島根原子力発電所第2号機 審査資料	
資料番号	NS2-補-001-03 改01
提出年月日	2023年4月21日

島根原子力発電所第2号機 既設設備改造／修理工事一覧

資料1 島根原子力発電所第2号機 新規制基準適合に伴う既設設備改造／修理工事一覧

資料2 島根原子力発電所第2号機 新規制基準適合に直接関連しない改造／修理工事一覧

図 1	
島根原子力発電所第2号機	
燃料集合体構造図	
名	中国電力株式会社
称	島根原子力発電所第2号機
N2-004-352 21

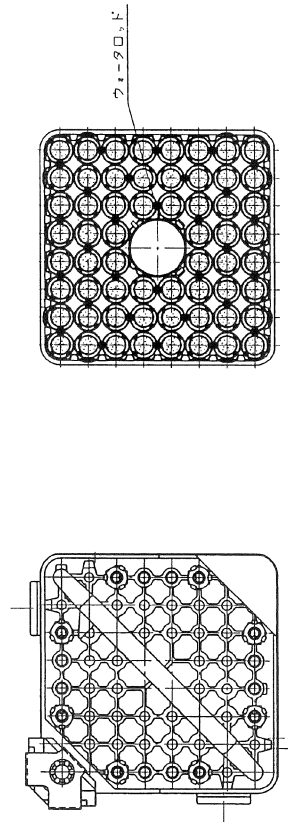
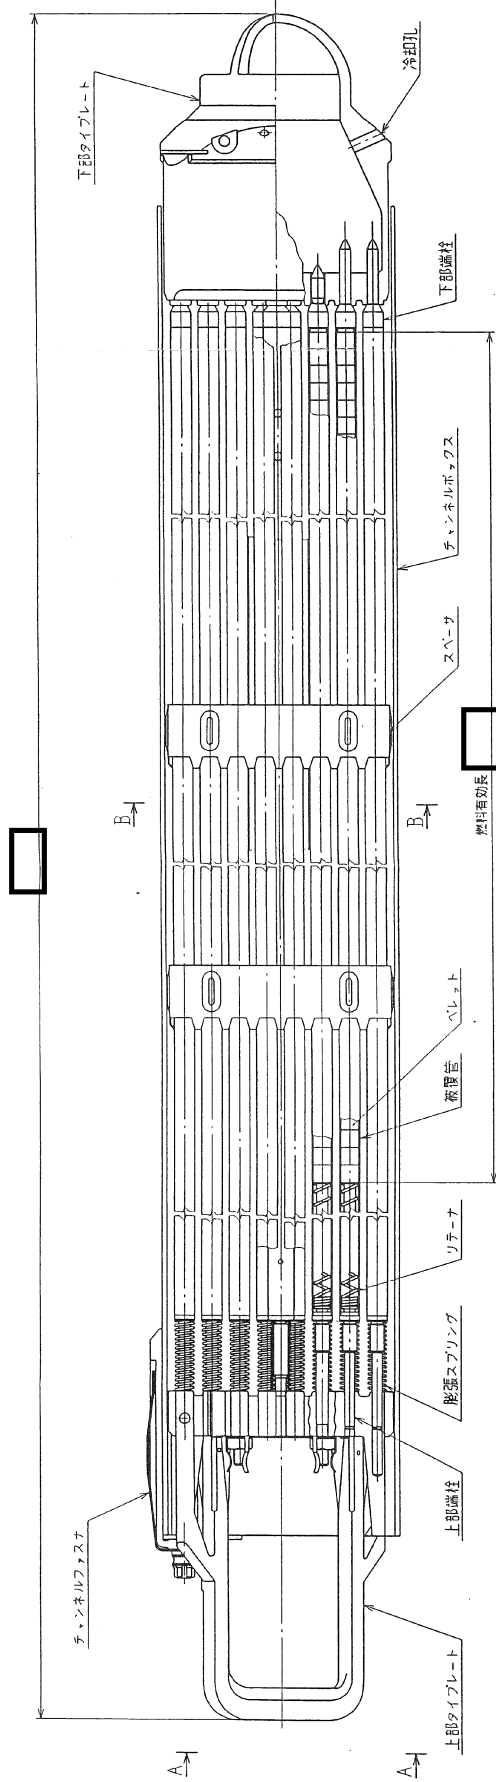
なお、参考として高燃焼度8×8燃料集合体構造図(既工認)を添付資料6に示す。

図－1 MSLC の機能廃止範囲

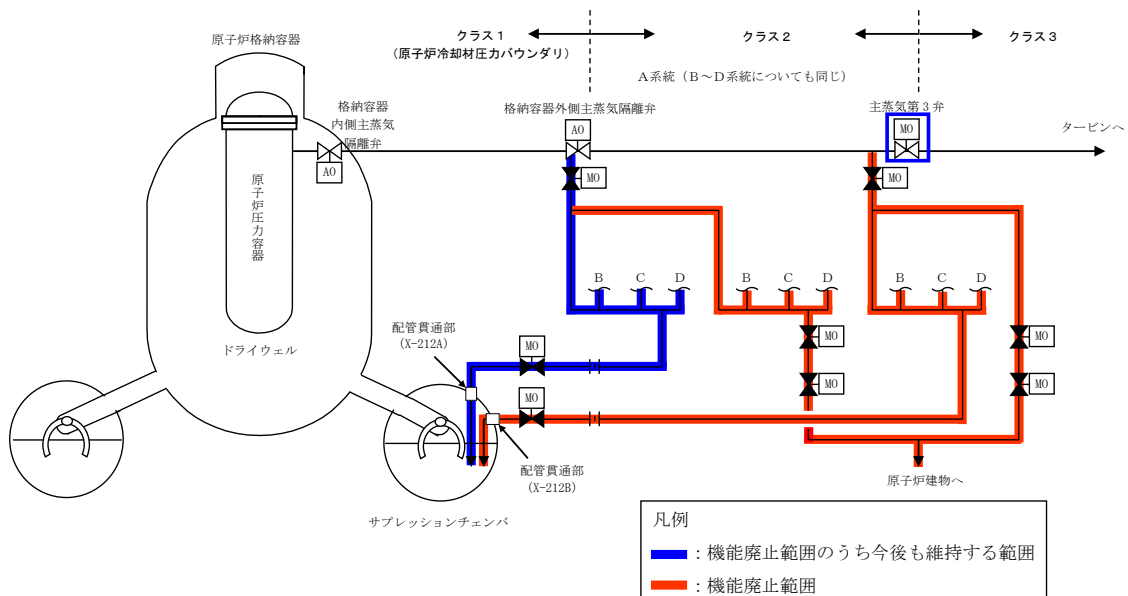
MSLC の機能のみを有する範囲については、他の既設設備へ影響を及ぼさない範囲で撤去する。ただし、既設設備への影響を考慮し、MSLC 以外の機能を有する範囲については、表－1 に示すとおり今後も維持する。機能廃止範囲を図－1 に示す。

また、機能廃止に伴い悪影響が無いよう、閉止キャップ等により既設系統との隔離を行う。なお、MSLC の撤去に伴い使用しなくなる配管貫通部（X-212B）については、新たに格納容器雰囲気監視用の配管を接続する。（詳細は工事計画に係る補足説明資料 No. 4「配管貫通部（X-212B）の形式変更について」参照）

工事計画認可申請	第4-2-1-3-1図
島根原子力発電所 第2号機	
名称	原子炉冷却材の循環設備系統図 (主蒸気系) (その1)
中国電力株式会社	
S 00 H 6	N2-006-005
	1.4.1.6

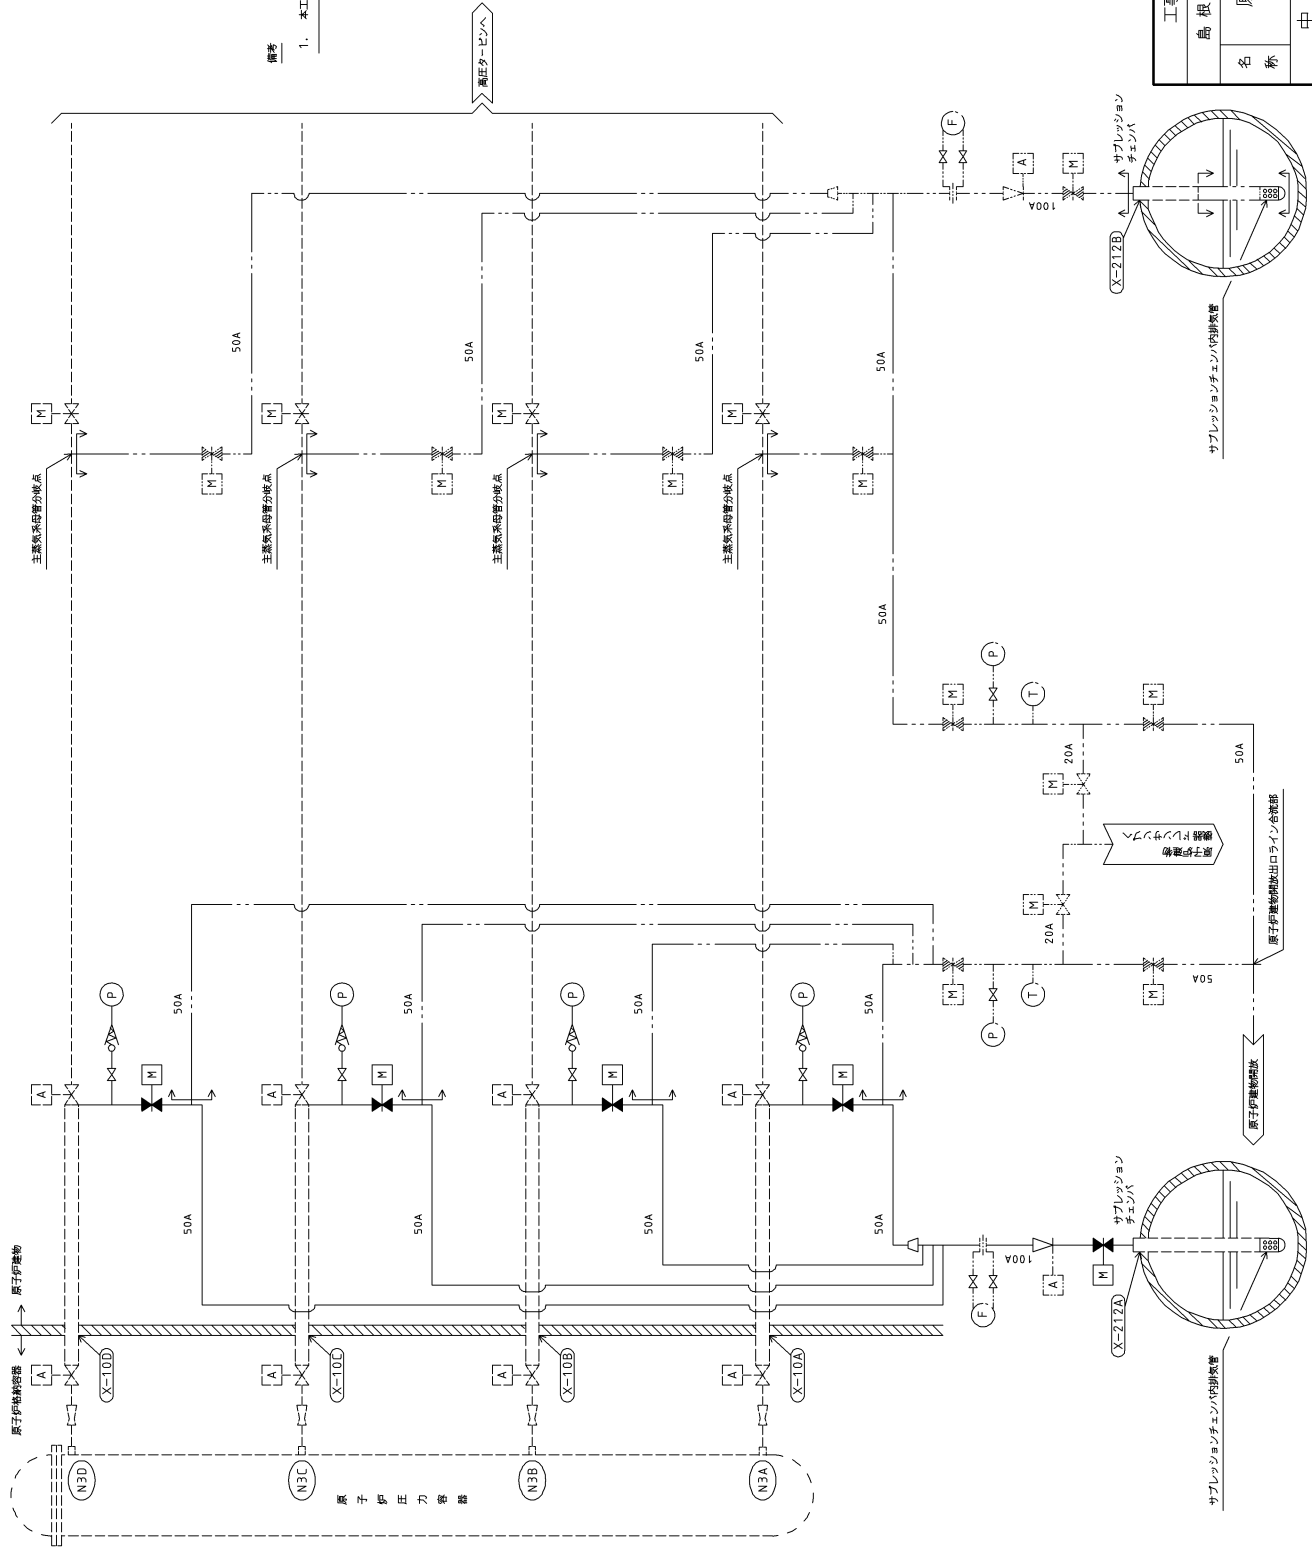
変更前					変更後								
名	称	最高使用 圧 (MPa)	最高使用 温度 (°C)	外 径 ^{*1} (mm)	厚 さ ^{*1} (mm)	材	名	称	最高使用 圧 (MPa)	最高使用 温度 (°C)	外 径 (mm)	厚 さ (mm)	材		
主蒸気系 (主蒸気隔離弁漏えい制御系)	原子炉格納容器外側主蒸気隔離弁			61.1 ^{*3}	10.9 ^{*3}	SFVC2B	主蒸気系 (主蒸気隔離弁漏えい制御系)								
	～			60.5	8.7	STS42									
	サプレッションチェンバ内排気管及び原子炉建物開放出口ライン合流部 ^{*2}	8.62	302	61.1 ^{*3} /61.1 ^{*3} /—	10.9 ^{*3} /10.9 ^{*3} /—	SFVC2B									
				60.5	8.7	STPT42						— ^{*4}			
				114.3	8.6	STPT42									
				114.3 ^{*5}	8.6 ^{*5}	STPT42 ^{*5}									
				114.3	11.1	STPT42									
				114.3	8.6	SB42									
			0.427	171	60.5	5.5		STPT42					廃止 ^{*6}		
		原子炉建物開放出口ライン合流部 ～ 原子炉建物開放 ^{*2}	0.427	171	60.5	5.5		STPT42							廃止 ^{*6}

変更前				変更後				
名	称	最高使用 圧力 (MPa)	最高使用 温度 (°C)	外 径 (mm)	厚 さ (mm)	材	料	
主蒸気系 (主蒸気隔離弁漏えい制御系)	原子炉格納容器外側主蒸気隔離弁以降主蒸気系母管分岐点			67.5	□ (12.2*1)	S25C		
	～	8.62	302	91.0	□ (14.95*1)	S25C		
				60.5	8.7*1	STPT42		
	サプレッションチェンバ内排気管及び原子炉建物開放出口ライン合流部*2			61.1*3	10.9*3	S25C		
				/61.1*3	10.9*3	S25C		
				/-	/-			
				114.3	8.6*1	STPT42		
				114.3*5	8.6*1,*5	STPT42*5		
				114.3	11.1*1	STPT42		
			0.427	171	114.3	8.6*1	SB42	
					60.5	5.5*1	STPT42

*4：主蒸気隔離弁漏えい制御系機能除却に伴い、主たる機能を果たす配管ではなくることによる。なお、一部の配管については、ドレンラインとして運用する。

*6：主蒸気隔離弁漏えい制御系機能除却に伴い、当該配管を機能削除することによる。
